## POWIADOMIENIE o nowych korpusach rozdzielaczy

**Szanowni Klienci, informujemy, że 40-litrowa grupa rozdzielaczy zostanie zmodernizowana z P40 na Z50. Ma to na celu poprawę jej parametrów roboczych. Nowe korpusy rozdzielaczy będą miały na spodzie oznaczenie Z50 zamiast starego P40.**

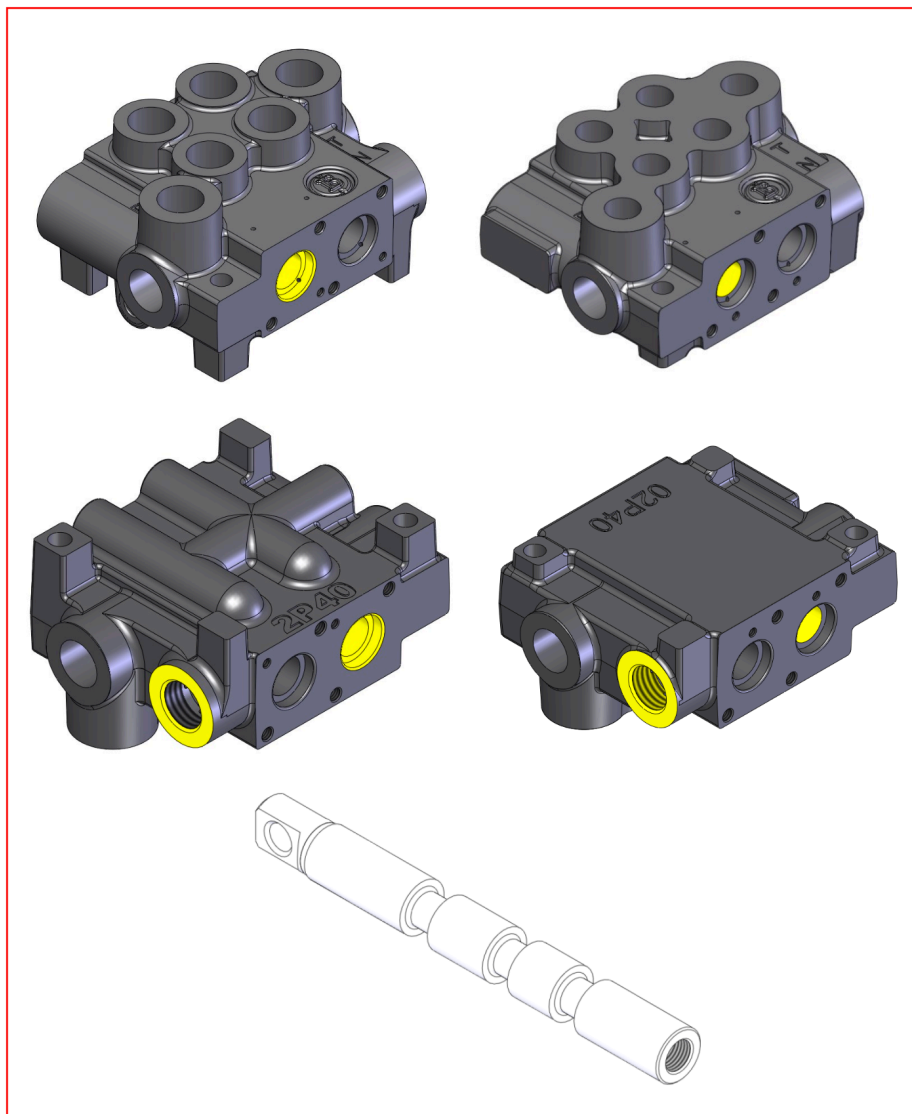
- Nowy korpus z dodatkową obróbką otworu suwaka dla większej precyzji i wyższego przepływu nominalnego.
- Opcjonalny obwód tandemowy. (dla korpusów z indywidualnymi zaworami zwrotnymi)
- Suwaki stosowane w dotychczasowej grupie Z50 ze wspólnymi zaworami zwrotnymi są kompatybilne z nowym korpusem, a nowe ręczne suwaki z wytłoczonymi nacięciami staną się standardem dla wszystkich rozdzielaczy ze wspólnymi lub indywidualnymi zaworami zwrotnymi.
- Korpusy grup Z50 będą mogły być stosowane i z wymiennymi suwakami do ręcznego lub elektromagnetycznego sterowania.
- Pozycjonowania suwaków i sterowania dla ręcznego Z50 są kompatybilne z P40.
- W kodach oznaczających poszczególne modele rozdzielaczy zmienione zostanie tylko oznaczenie korpusu, czyli P40 stanie się Z50.
- Stare suwaki P40 nie są kompatybilne z nowymi korpusami Z50.
- Wszystkie odlewy mają nowe logo na górze.
